*Projet de réaménagement
de la route 138 dans
la municipalité de Longue-Rive*

Rapport addenda

Novembre 2003
N/Réf. : 852127-100-ENV-0004-01
Projet no : 20-3574-9803

REGISTRE DES RÉVISIONS ET ÉMISSIONS		
N° DE RÉVISION	DATE	DESCRIPTION DE LA MODIFICATION ET/OU DE L'ÉMISSION
00	Octobre 2003	Addenda - Réponses aux commentaires du MTQ
01	Novembre 2003	Addenda – Réponses aux commentaires du MTQ

Figure 2-1 Site de la traversée de la rivière Sault-au-Mouton

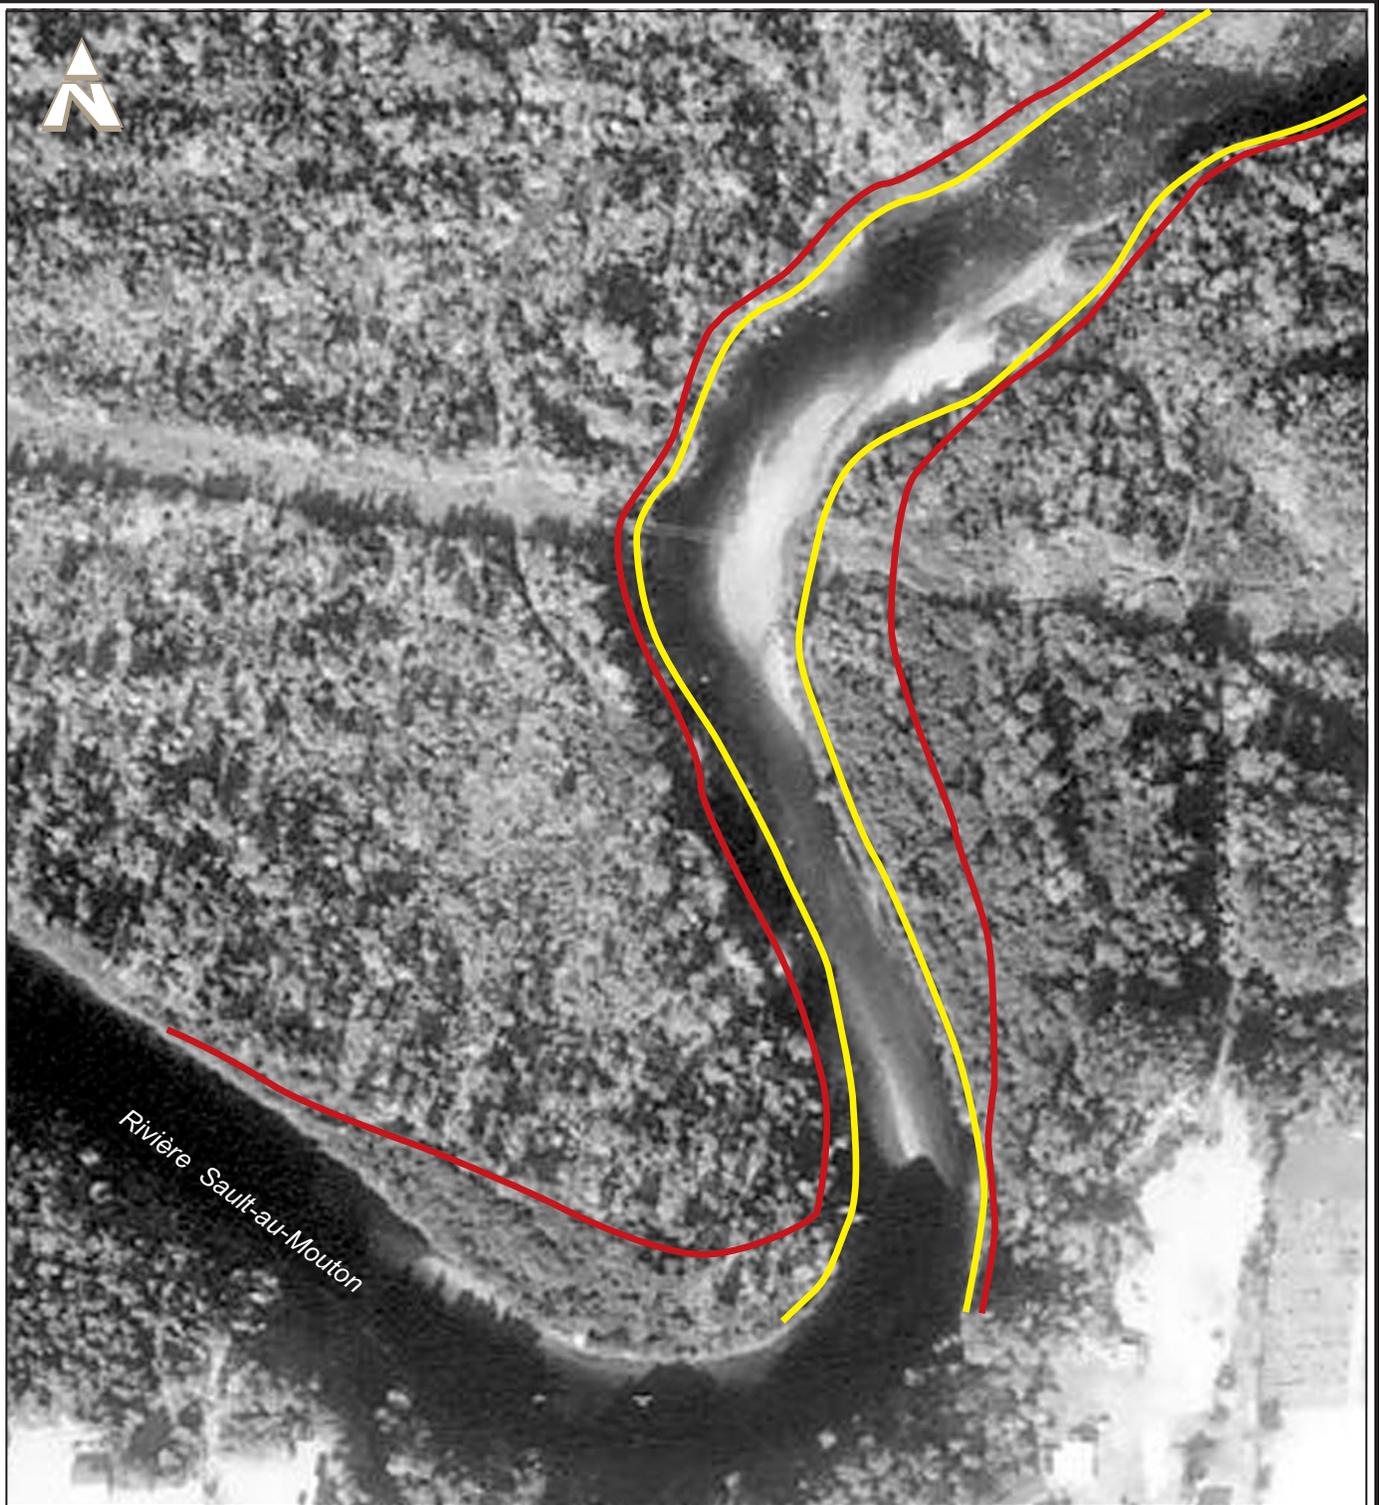
Les limites des hautes eaux printanières de récurrence 2 ans et 20 ans ainsi que la largeur de la rivière Sault-au-Mouton pour ces mêmes récurrences ne sont pas indiquées dans l'étude d'impact. Ces informations devraient figurer au texte.

Les limites des hautes eaux printanières de récurrence 2 ans et 20 ans de la rivière Sault-au-Mouton ne sont pas indiquées sur les cartes 3-2A et B comme il est mentionné dans le texte. Serait-il possible d'ajouter ces informations?

Aucune étude hydraulique n'a été faite pour valider les crues de récurrence de 2 ans et de 20 ans. Celles-ci ont été déterminées par l'interprétation des photographies aériennes pour le secteur où il est prévu d'aménager le pont sur la rivière du Sault-au-Mouton (voir figure 1). Une étude hydraulique prévue pour le pont permettra de déterminer avec précision la limite des crues de récurrence 2 ans et 20 ans.

Ces informations pourront être ajoutées, si cela s'avère nécessaire, lorsque l'étude hydraulique du pont aura été réalisée et que les niveaux de crues de récurrence 2 ans et 20 ans auront été déterminés.
